ES 11-6 PAG. 206

ES. 20-1 PAG. 363

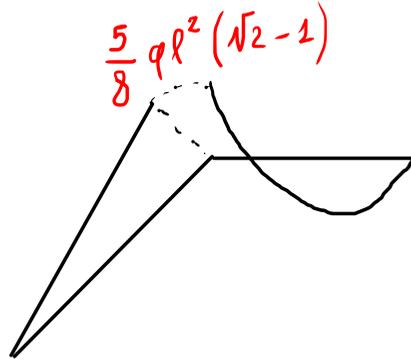
Il valore del momento riportato è errato.

valore corretto:
